燃料体等の取扱施設及び貯蔵施設の
変更箇所に関する補足について

2023年8月
九州電力株式会社

1. 4号炉における燃料体等の取扱施設及び貯蔵施設の対象燃料について

図1 玄海原子力発電所の燃料取扱施設及び貯蔵施設の対象燃料※1、2

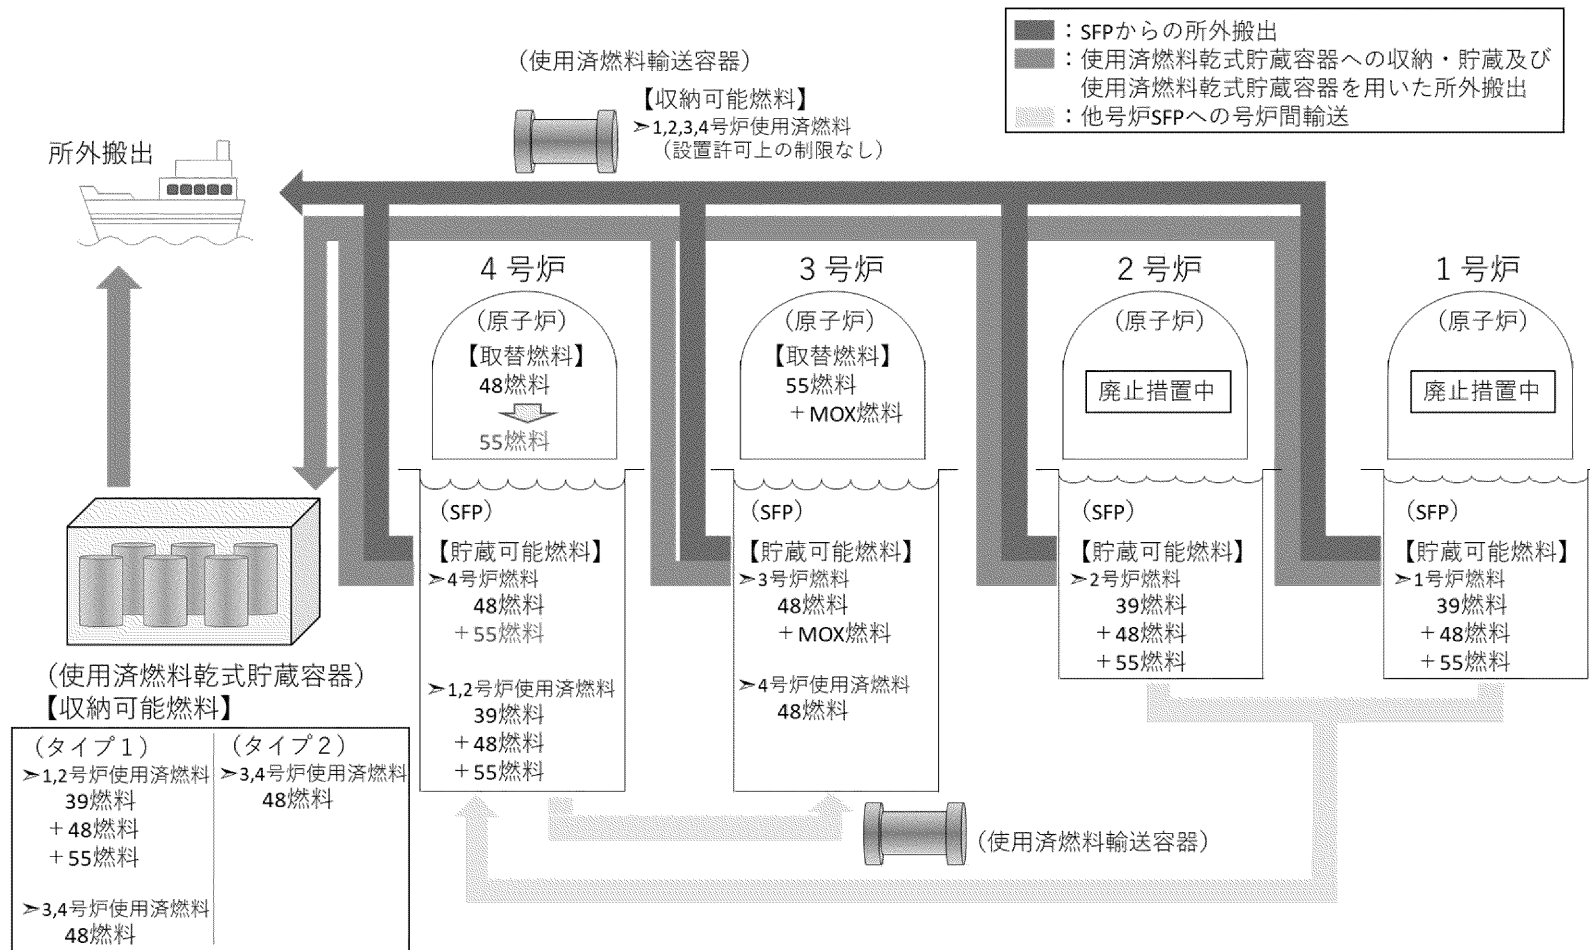
玄海原子力発電所の燃料体等の主な取扱施設及び貯蔵施設における、取扱又は貯蔵対象となる燃料体等の概要を図1に示す。また、本申請による変更箇所を同図の赤字にて示す。本申請において、4号炉において取替燃料として燃料集合体最高燃焼度 55,000Mwd/t の高燃焼度燃料（以下「高燃焼度燃料」という。）を使用することとしているが、図1に示すとおり4号炉以外の燃料体等の取扱施設及び貯蔵施設に変更を加えるものではない。
